**DIRECTION GÉNÉRALE DE L’ÉVALUATION
ENVIRONNEMENTALE ET STRATÉGIQUE**

**Rapport d’analyse environnementale pour la demande de
modification du décret numéro 914-2009 du 19 août 2009
concernant l’agrandissement du parc à résidus miniers de la
mine aurifère Canadian Malartic**

Dossier 3211-16-013

Le 3 juin 2022

FIGURE 3 SÉQUENCE DE CONSTRUCTION DES CELLULES PR7 (HAUT) ET PR8 (BAS)

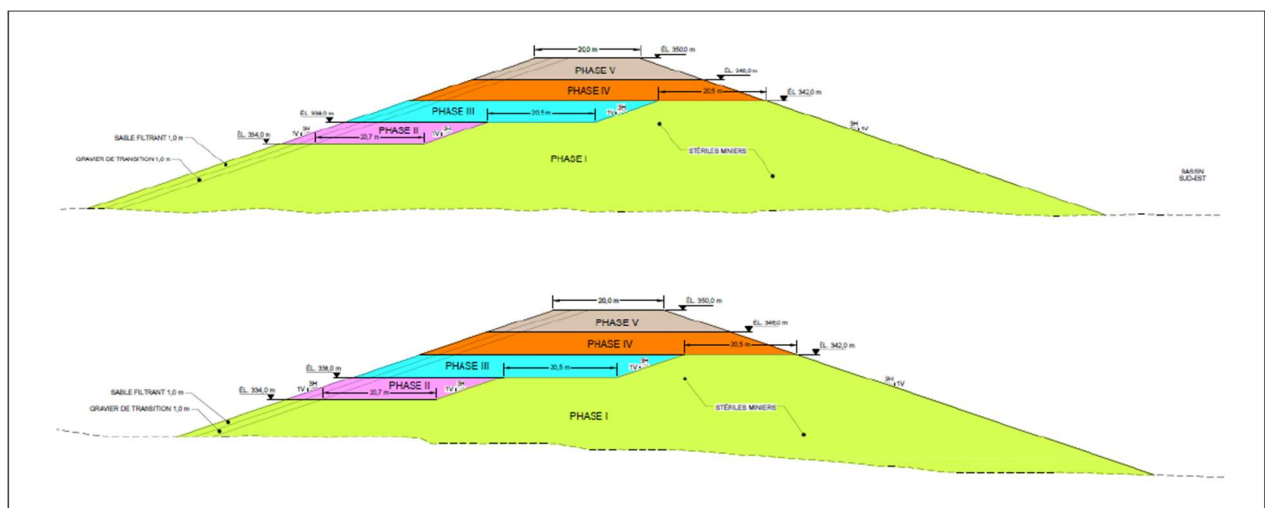
La séquence de construction des bermes des cellules PR7 et PR8 se fera selon cinq phases qui sont illustrées sur la Figure 3.

FIGURE 4 MILIEUX HUMIDES PRÉSENTS DANS L'EMPREINTE DU BSE ET DANS LA CELLULE PR7

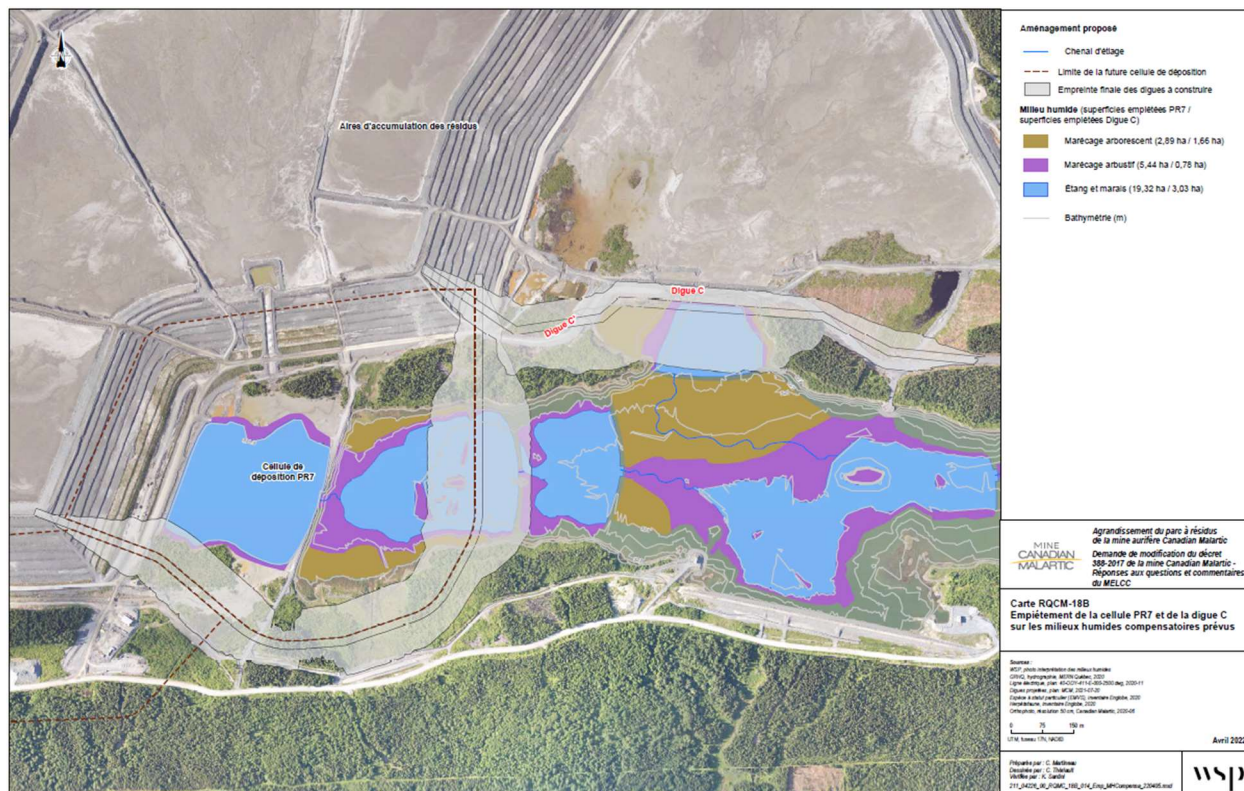
La modification au projet empiètera dans 19,7 ha de milieux humides naturels. De plus, il rendra impossible la création de 33,1 ha de milieux humides qui était prévue en guise de compensation au moment de la restauration du bassin sud-est, à la fin de son exploitation. En effet, en 2018, un plan de compensation pour les pertes de milieux humides, associé au projet d'extension de la mine et prévu à la condition 17 du décret numéro 388-2017 du 12 avril 2017, a été approuvé par le MELCC. Il comprenait la création et la restauration de 84,19 ha de milieux humides à même le BSE et le bassin de polissage au moment de leur restauration (Figure 4). La mise en place des cellules du parc à résidus PR7 et PR8 et la mise à niveau de la digue C vont modifier le bilan des pertes de milieux humides et ce plan de compensation. La mise à jour du plan d'aménagement du BSE prévoit plutôt la création de 51,1 ha de milieux humides dans le BSE lors des travaux de restauration. En somme, la superficie de milieux humides à compenser par CMGP totalise 52,8 ha.

De plus, deux cours d'eau sont présents à l'emplacement projeté pour la construction de la cellule PR8. L'empiètement maximal a été évalué par l'initiateur à 800 m², dont 500 m² dans un cours d'eau permanent et 300 m² dans un cours d'eau intermittent. L'initiateur devra toutefois procéder à des inventaires sur le terrain afin de réaliser une caractérisation écologique de ces deux cours d'eau pour vérifier la présence de poissons et pour déterminer précisément l'empiètement de la cellule PR8 dans le milieu hydrique, sous la ligne naturelle des hautes eaux. Le résultat de cet inventaire, incluant la superficie de milieux hydriques touchée par les travaux et devant être compensé en vertu du Règlement sur la compensation pour l'atteinte aux milieux humides et hydriques (RCAMHH), devra être déposé lors de la demande d'autorisation ministérielle en vertu de l'article 22 de la LQE pour la construction de la cellule PR8.

L'équipe d'analyse recommande que CMGP soit tenu de réaliser une caractérisation écologique des deux cours d'eau présents à l'emplacement de la cellule PR8, incluant le poisson et son habitat. Si la présence d'habitats du poisson y est confirmée, l'initiateur devra faire approuver par le ministère des Forêts, de la Faune et des Parcs un plan de compensation de ces pertes, afin d'atteindre l'objectif d'aucune perte nette d'habitats du poisson. Ce plan sera requis avant la délivrance de l'autorisation en vertu de l'article 22 de la LQE ou, le cas échéant, lors des modifications de l'autorisation en vertu de l'article 30 de cette loi, pour les travaux qui occasionnent ces pertes.

L'équipe d'analyse recommande aussi que la totalité des pertes directes et permanentes de milieux humides et hydriques soit compensée par l'initiateur. CMGP devra donc verser une contribution financière pour la superficie de milieux humides qui ne pourra être créée lors des travaux de restauration du bassin sud-est, soit 33,1 ha, en plus de 19,7 ha de milieux humides naturels. La contribution financière devra également prévoir une compensation pour une superficie maximale de 800 m²
